TP8201S

固定バイアス フロント

60.1.21

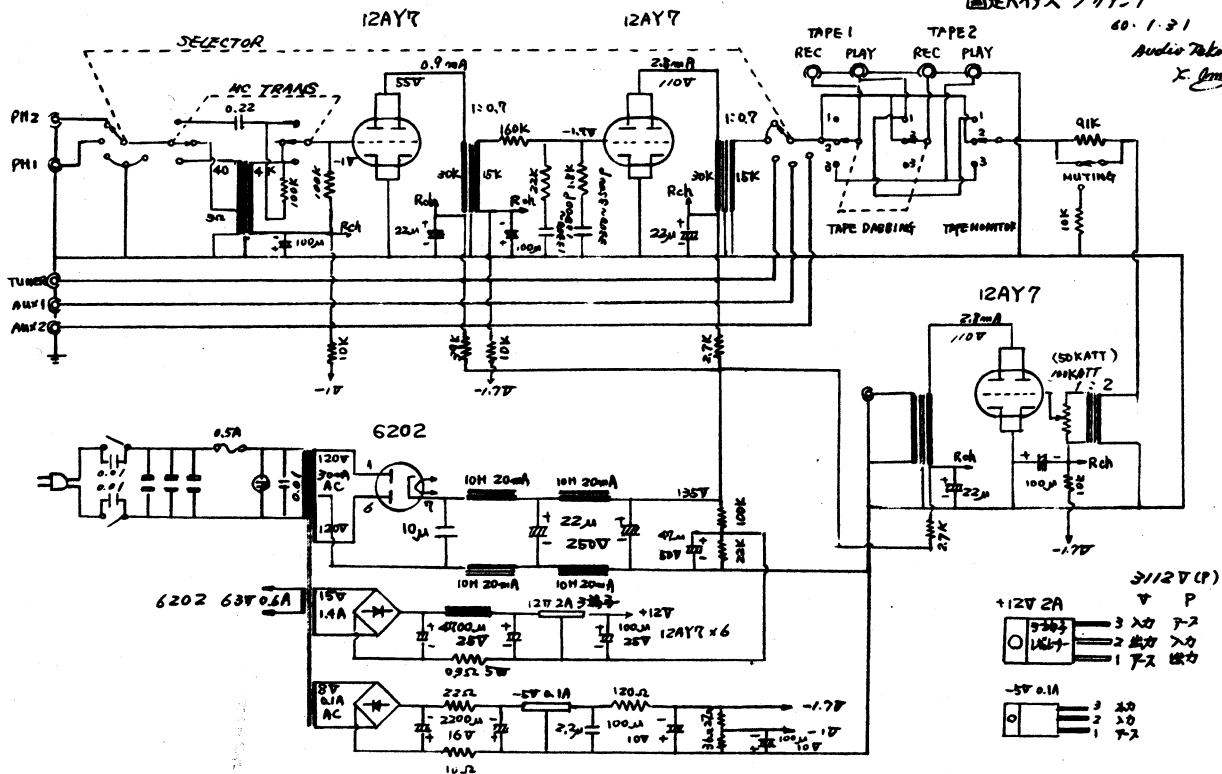
TP8201SはMCトランスが新大型を採用し
フロントアンプ入力カレントトランスが追加された。
(A23は470Kを解除しジャンプして接続)
